Sagsnr. 06.11.01-P19-16-25

Den 20. februar 2025

Tillæg til Tilladelse til udledning af vej- og overfladevand fra E45 Østjyske Motorvej i flere vandløb i Gesager Å- og Bygholm Å-systemerne, Horsens Fjord, Indre

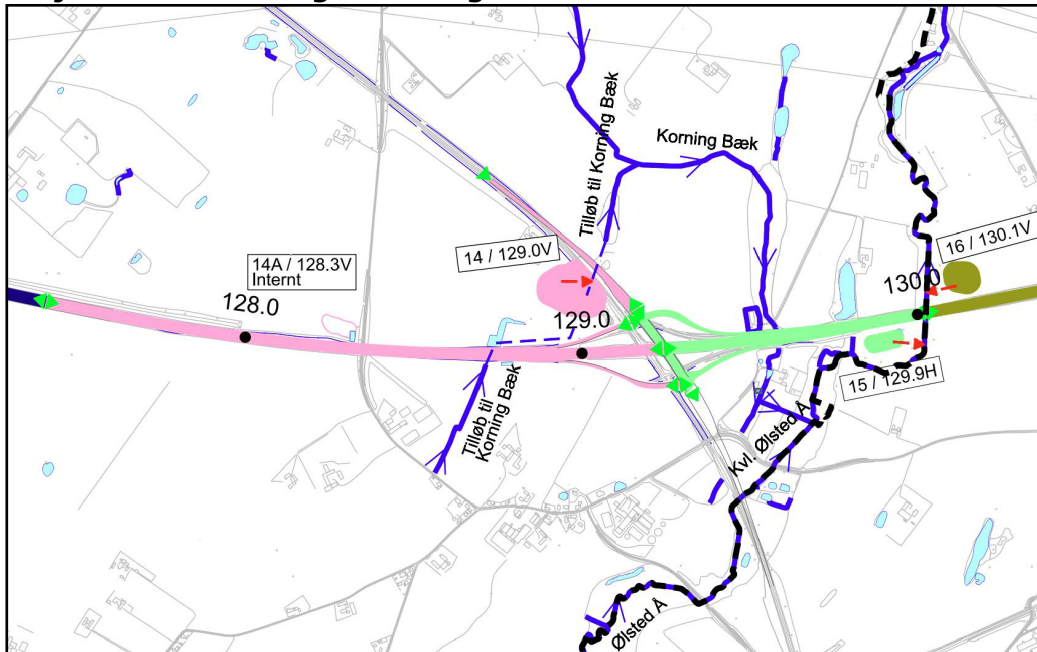
Det fremgår af ansøgningsmaterialet, at bassin 14 med udløb til Korning Bæk udgår, og afvandingen af oplandet til bassin 14 ansøges afledt til bassin 15, som udvides således, at forsinkelsen til å-systemet Ølsted Å er uændret, og udløbsstørrelsen i å-systemet Ølsted Å, som tilladt den 3. november 2022, er en udledning på 19 l/s. Se projektændringen i figur 2.

- Bassin 14 med udløb SUMO27 udgår
- Bassin 15 udvides for at forbedre rensning og forsinkelse af vej- og overfladevand inden udledning via eksisterende udløb, der får den nye benævnelse SUMO27 i stedet for SUMO28, jævnfør afgørelse af den 3. november 2022.
- Udløbsstørrelse i Ølsted Å ændres fra eksisterende udløb på 20 l/s til ansøgt udledning i udløb SUMO27 på 19 l/s.
- Intern bassin 14A omdøbes til internt bassin 15A med samme placering.
- Der indgår et nyt internt bassin 15B i kvadranten syd for Vestvejen og øst for motorvej E45 Østjyske Motorvej.

Udløb var planlagt til at ske til rørlagt strækning af vandløbet Tilløb Korning Bæk, der er åbent inden det udløber i Korning Bæk, der omtrent 1,5 km nedstrøms det planlagte udløbssted udløber i Ølsted Å. Bassin 14 med tilhørende befæstet opland kan ses på figur 1.

5. Der skal minimum være etableret det i projektet beregnede forsinkelsestiltag i vådbassin med et permanent vådvolumen på minimum 2.532 m³ og et effektivt volumen på minimum 4.822 m³ inden afledning til regnvandsledning, der får udløb i Ølsted Å ved omtrent UTM x; y = 546.644; 6.189.570 m (Euref89 UTM-zone 32 N).

8. Udløb fra bassin 15 skal ske via drosselledning, der er dimensioneret til maksimalt udløb på 19 l/s og afspærringsfunktion, således at afløbet kan afspærres.

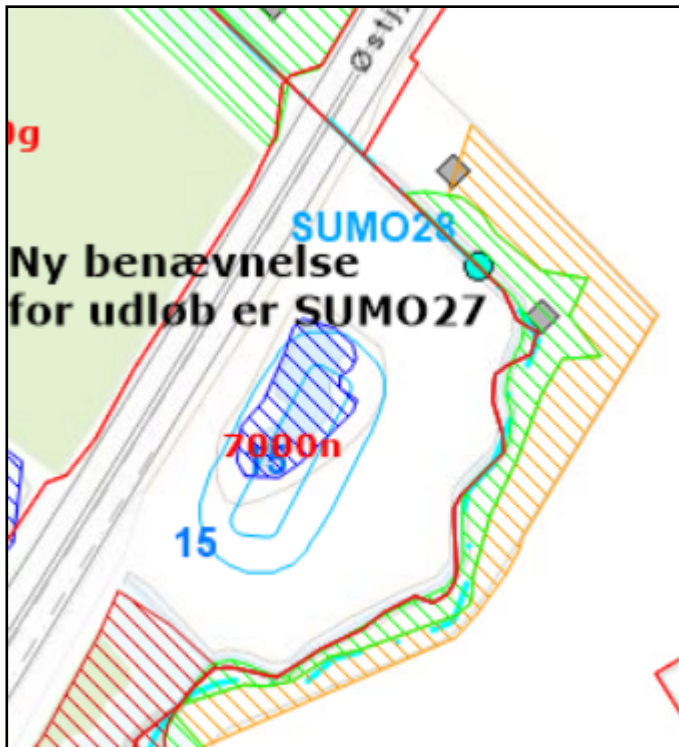
Hedensted Kommune stiller vilkår om, at der holdes minimumsafstand fra bassin til vandløb, så naturlig mænderen ikke vil påvirke bassin og brinkstabiliteten, og det vil være muligt at vedligeholde det offentlige vandløb Ølsted Å. Herudover stilles, da bassinet etableres nær skråning mod Ølsted Å, vilkår om, at der ikke må ske jordskred i Ølsted Å.

Hedensted Kommune stiller vilkår om, at der holdes en minimumsafstand fra bassin til beskyttet moseområde syd for bassinet, så tilstanden af mosen ikke påvirkes af bassinet.

9. Bassinet, der etableres på matrikel nr. 7000n Korning By, Korning, skal etableres, så der er en afstand på minimum 20 meter mellem bassinets kronekant til beskyttet mose, der er syd for bassinet.

10. Bassinet, der etableres på matrikel nr. 7000n Korning By, Korning, skal etableres, så der er en afstand på minimum 10 meter mellem bassinets kronekant og vandløbet Ølsted Å, der er langs matrikel skel af matrikel nr. 7000n Korning By, Korning.

11. Bassinet, der etableres på matrikel nr. 7000n Korning By, Korning, skal etableres, så det ikke giver anledning til jordskred i Ølsted Å.

Oversigtskort, der med lyserød og lysegrøn markering, jævnfør ansøgningsmaterialet af den 12. december 2024, viser opland til bassin 15 med udlledning via udløb SUMO27 i Ølsted Å. Oplandet udgøres af motorvejsanlægget E45 Østjyske Motorvej og er placeret omtrent fra mv.st. 127.4 til mv.st. 130.0.

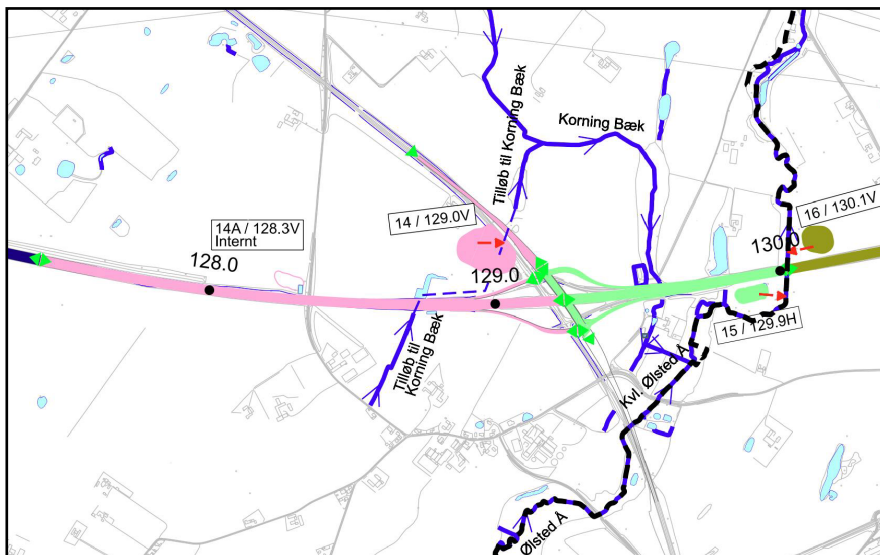
Afstrømning af vej og overfladevand fra oplandet til bassin 15 afledes til rensning og forsinkelse i bassin 15, der er et eksisterende bassin, der udvides og uddybes. Der ansøges om en udløbsstørrelse på 19 l/s svarende til 1,5 l/s/red. ha. Udløbsstørrelsen under eksisterende forhold er for det ansøgte opland oplyst til 20 l/s, svarende til 1,7 l/s/red. ha¹¹, så der alt i alt i Ølsted Å nedstrøms udløb SUMO27 vil være et reduceret udløb af rensset og forsinket vej- og overfladevand¹². Det totale opland, der afvander til bassin 15, er 24,09 ha med et reduceret areal på i alt 12,66 red. ha, hvoraf ramper SØ, SV, NØ og NV udgør 1,60 red. ha, Vestvejen udgør 1,74 red. ha og E45 Østjyske Motorvej udgør 8,91 red. ha. Udløb sker i Ølsted Å. Bassin 15 med tilhørende befæstet opland kan ses på figur 1.
